Naše značka 21-06594

Datum 29.11.2021

**Odstranění stavby – Kiosek – Pevnost Dobrošov - p.p.č. 198/15, st.p.č. 117, k.ú. Dobrošov.**

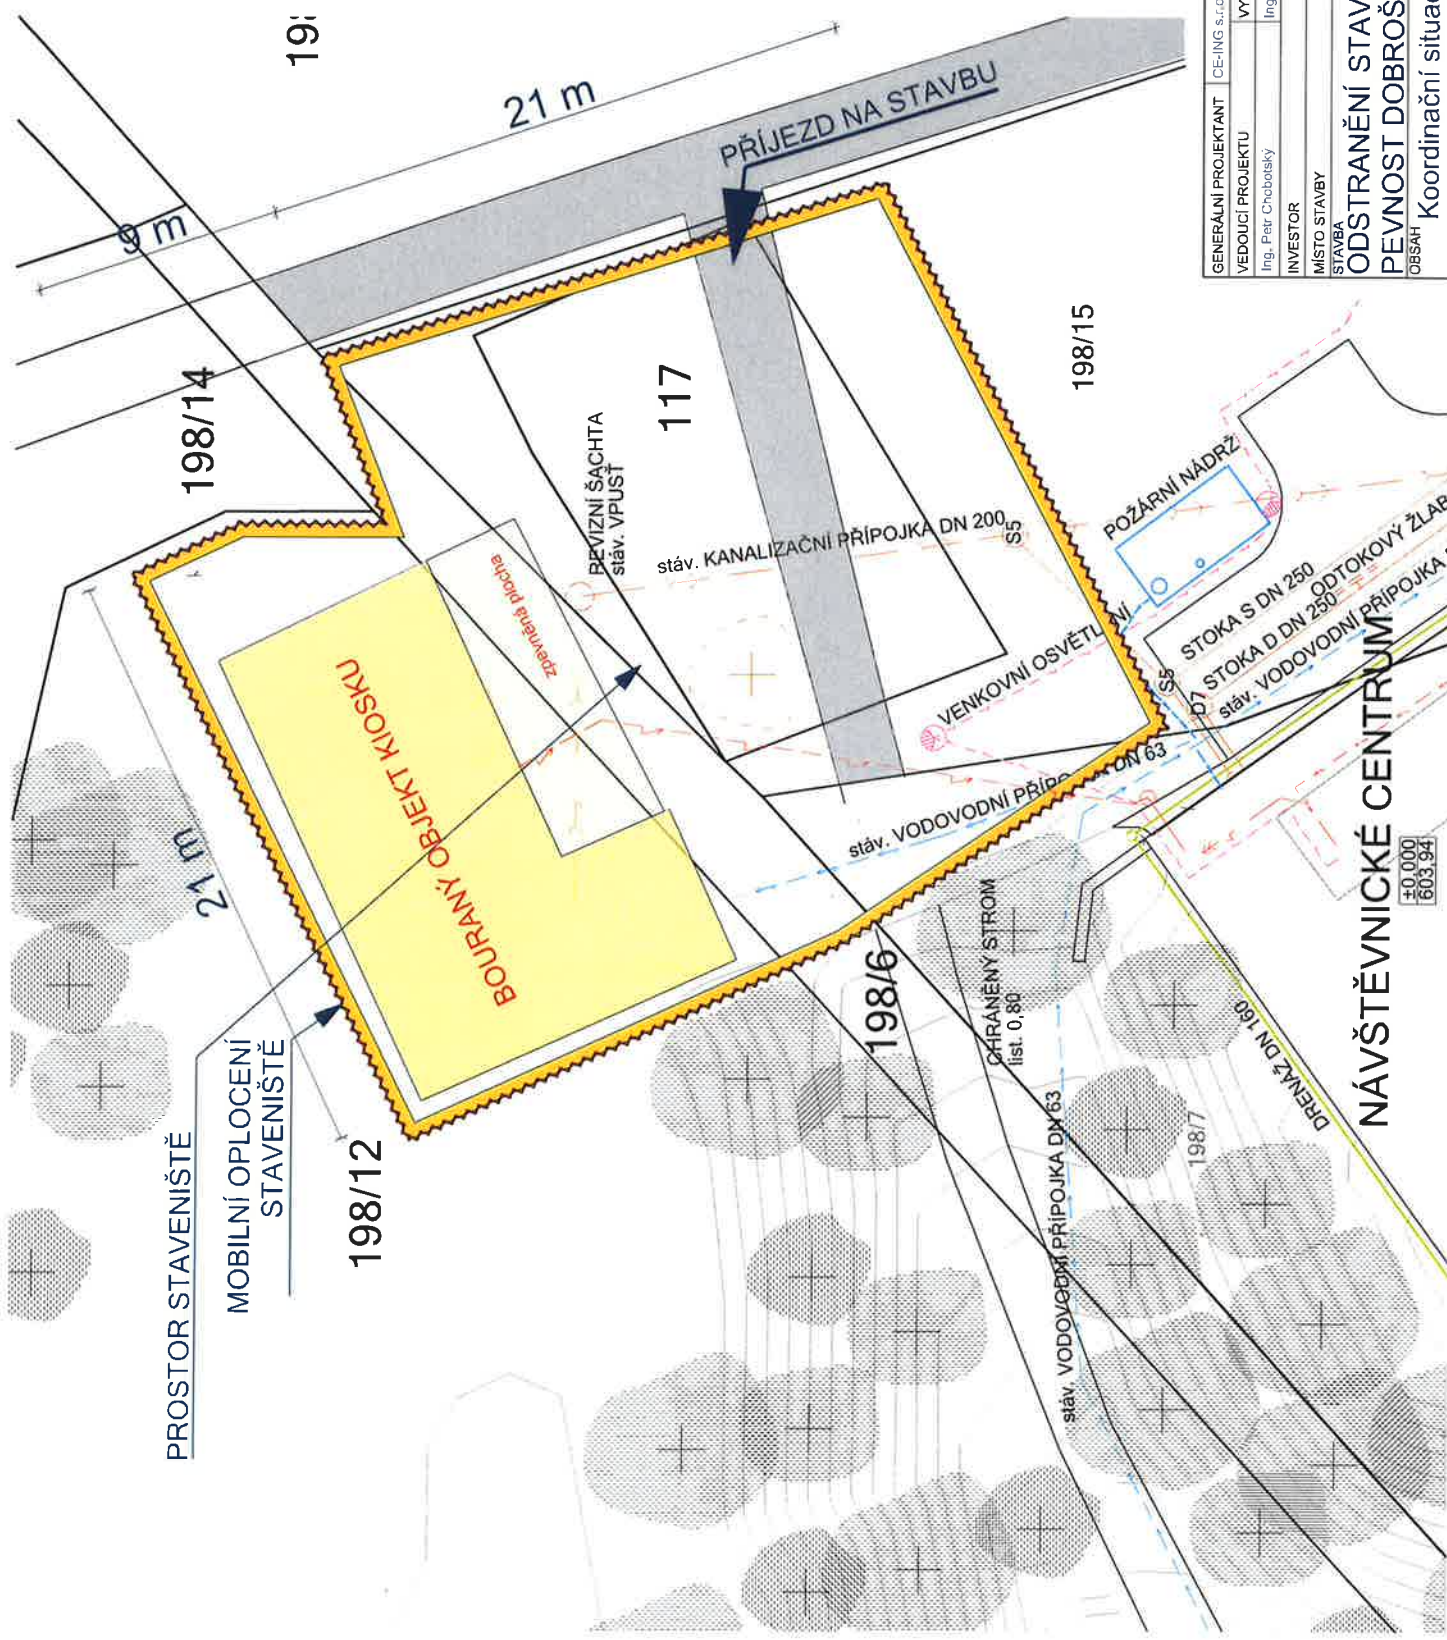
Do přiložené situace jsme **informativně** zakreslili umístění zařízení ve správě VaK Náchod a.s., vodovod. Případná kanalizace v této lokalitě se nenachází ve správě VaK Náchod a.s. Vodovodní a kanalizační přípojky nejsou v majetku VaK Náchod a.s. (vlastníkem vodovodní nebo kanalizační přípojky je vlastník pozemku nebo stavby připojené na vodovod nebo kanalizaci). O jejich polohopisné umístění žádejte majitele příslušných nemovitostí.

Dle předložené projektové dokumentace se jedná o demolici stavby kiosku na p.p.č.198/15, st.p.č. 117,k.ú Dobrošov. Stavba je napojena na veřejný vodovodní řad. Umístění vodoměru ve vodoměrné šachtě nebude stavbou dotčeno. Vodovodní přípojka pro dotčený kiosek je součástí areálového rozvodu pitné vody v rámci "Pevnosti Dobrošov".

- 5) Ve vzdálenosti do 2,0 metrů od zařízení VaK Náchod, a.s. nesmí být umístěny žádné pevné stavby, sloupy, ploty, HUP atd.
- 6) Odpojení kiosku od rozvodu vody bude provedeno před samotnou demolicí objektu kiosku.
